株式会社日立製作所 王禅寺センタ

日立教育訓練用原子炉に係る保安規定変更認可申請書

平成15年4月1日付14諸文科科第5270号で認可を受け、別表の通り変更認可を受けたHTR保安規定について、以下の通り変更する。変更内容の詳細は別添の新旧対照表に示す。

図 1 品質マネジメントシステムのプロセス関連図

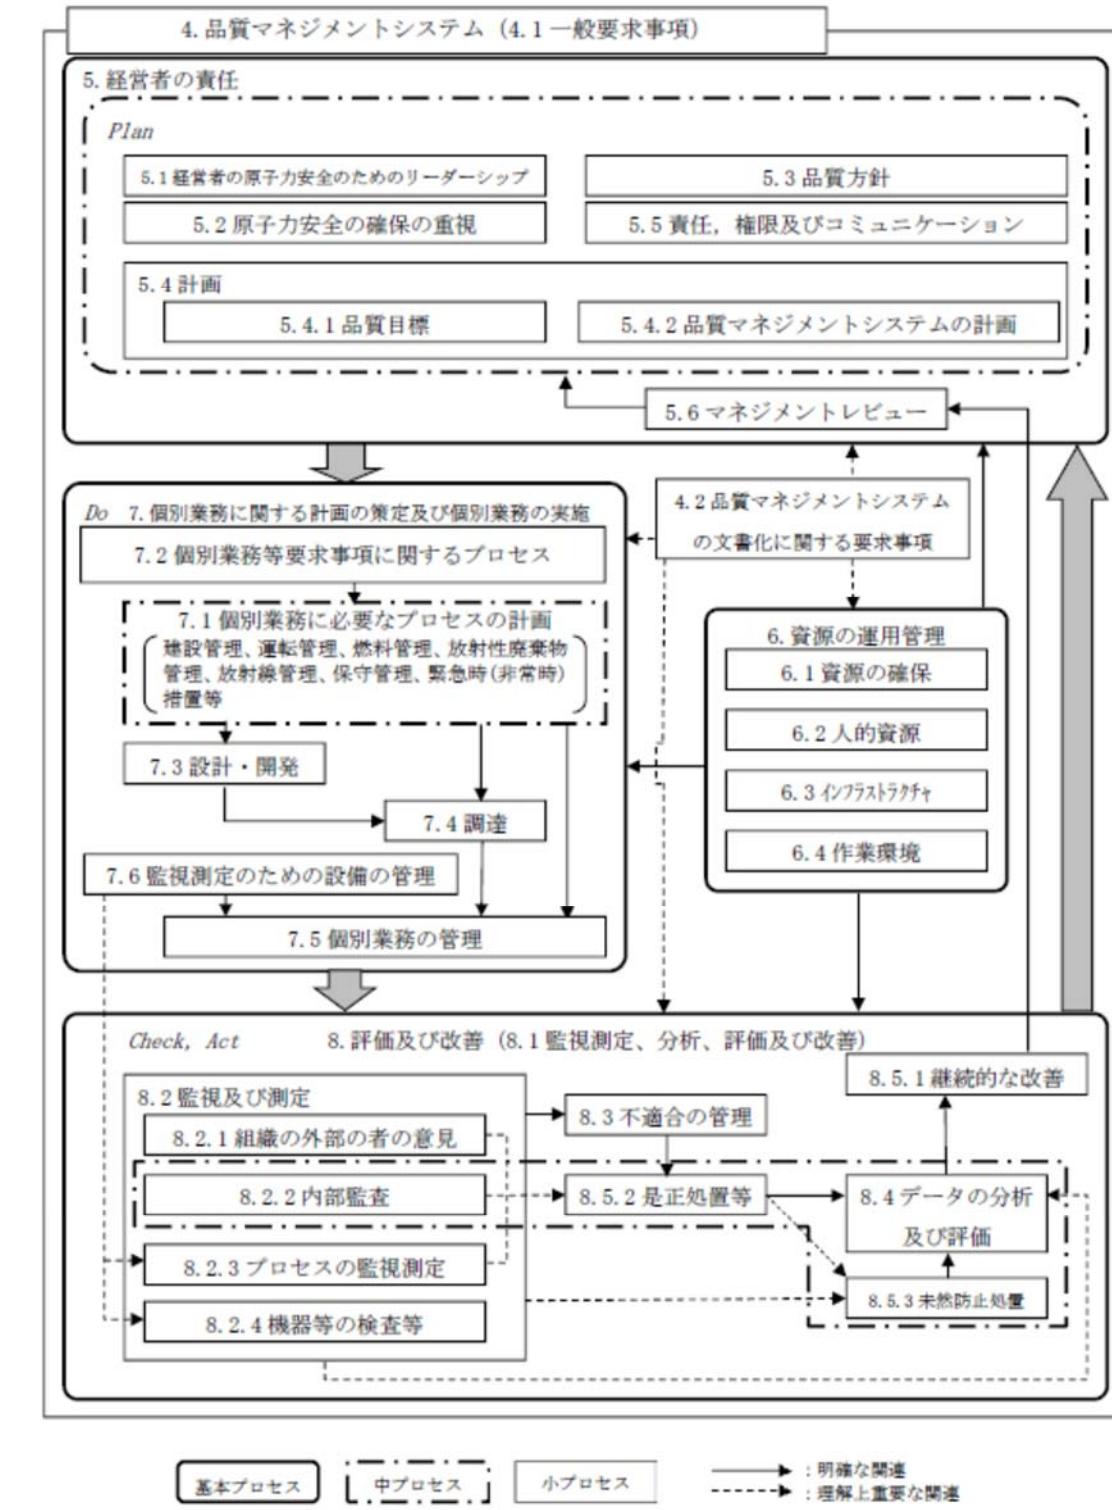
現行（認可番号：原規規発第 2009245 号 令和 2 年 9 月 24 日認可）	変更後〔変更箇所のみ記載。下線箇所は変更の箇所を示す。〕	変更の理由
	<p>a) プロセスの運用に必要な情報及び当該プロセスの運用により達成される結果を明確にする。</p> <p>b) プロセスの順序及び相互の関係（組織内のプロセス間の相互関係を含む。）を図 1 のとおりとする。</p> <p>c) プロセスの運用及び管理の実効性の確保に必要な組織の保安活動の状況を示す指標（以下「保安活動指標」という。）並びに当該指標に係る判定基準を明確に定める。この保安活動指標には、原子力規制検査等に関する規則第 5 条に規定する安全実績指標（特定核燃料物質の防護に関する領域に係るもの除外。）を含める。</p> <p>d) プロセスの運用並びに監視及び測定（以下「監視測定」という。）に必要な資源及び情報が利用できる体制を確保する（責任及び権限の明確化を含む。）。</p> <p>e) プロセスの運用状況を監視測定し、分析する。ただし、監視測定することが困難である場合は、この限りでない。</p> <p>f) プロセスについて、意図した結果を得、及び実効性を維持するための措置（プロセスの変更を含む。）を講ずる。</p> <p>g) プロセス及び組織の体制を品質マネジメントシステムと整合的なものとする。</p> <p>h) 原子力安全とそれ以外の事項において意思決定の際に対立が生じた場合には、原子力安全が確保されるようにする。これには、セキュリティ対策が原子力安全に与える潜在的な影響と、原子力安全に係る対策がセキュリティに与える潜在的な影響を特定し、解決することを含む。</p>

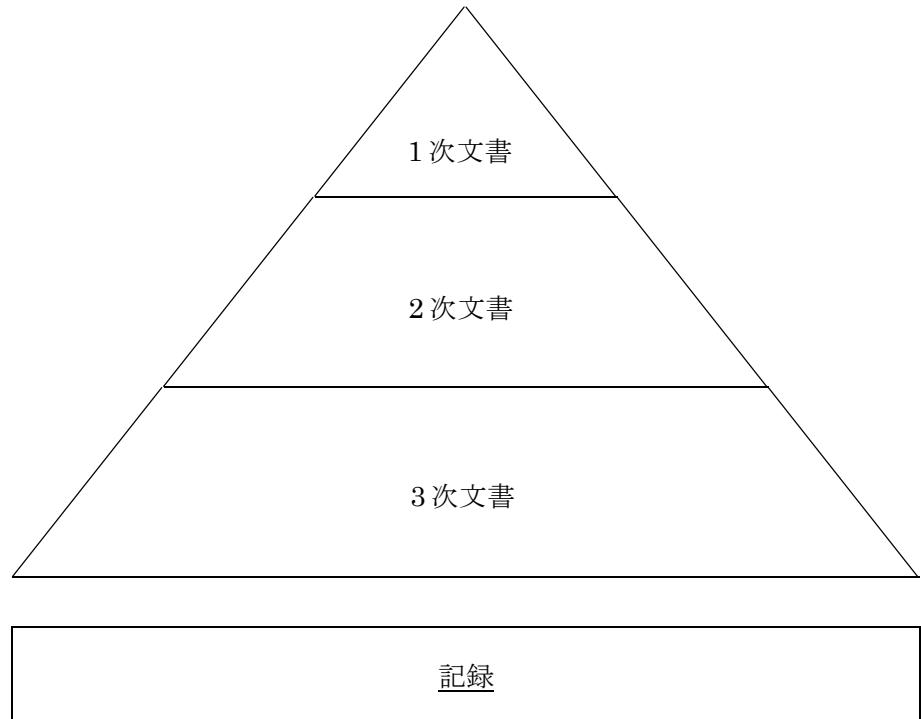
現行（認可番号：原規規発第 2009245 号 令和 2 年 9 月 24 日認可）	変更後〔変更箇所のみ記載。下線箇所は変更の箇所を示す。〕	変更の理由
	<p>(5) <u>保安管理組織は、健全な安全文化を育成し、及び維持する。</u></p> <p>(6) <u>保安管理組織は、機器等又は個別業務に係る要求事項（関係法令を含む。以下「個別業務等要求事項」という。）への適合に影響を及ぼすプロセスを外部委託することとしたときは、当該プロセスが管理されているようにする。</u></p> <p>(7) <u>保安管理組織は、保安活動の重要度に応じて、資源の適切な配分を行う。</u></p> <p>4.2 品質マネジメントシステムの文書化</p> <p>4.2.1 一般</p> <p><u>保安管理組織は、保安活動の重要度に応じて次に掲げる文書を作成し、当該文書に規定する事項を実施する。また、これらの文書体系を図 2、表 1 に示す。</u></p> <p>(1)<u>品質方針及び品質目標</u></p> <p>(2)<u>品質マネジメントシステムを規定する文書（以下「品質マニュアル」という。）</u></p> <p>(3)<u>実効性のあるプロセスの計画的な実施及び管理がなされるようにするために、組織が必要と決定した文書</u></p> <p>(4)<u>品質管理基準規則が要求する手順書、指示書、図面等（以下「手順書等」という。）</u></p>  <p style="text-align: center;">図 2 品質マネジメントシステム文書体系図</p>
